Erläuterungsblatt zum Deckblatt

Genehmigungsplanung
Einbau einer Trennwandkonstruktion zum Fledermaus-schutz in und vor die Bestandstunnel Forst und Hirsau

Projekt: **Wiederinbetriebnahme der Strecke Weil der Stadt - Calw**

Planbezeichnung: **Lageplan Grunderwerb km 35,1+10 bis km 36,4+42**

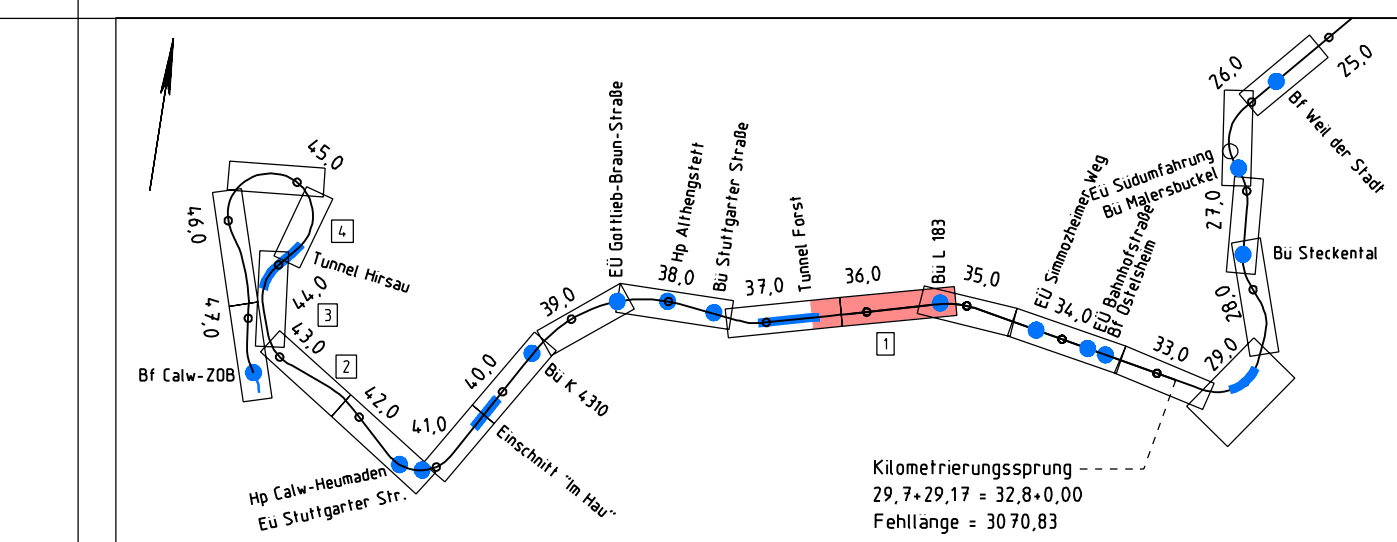
Index	Änderungen	Datum	Name
a	Trennwandkonstruktion aus Stahlbeton, Lage Rettungstreppe	19.07.2024	Re/HS
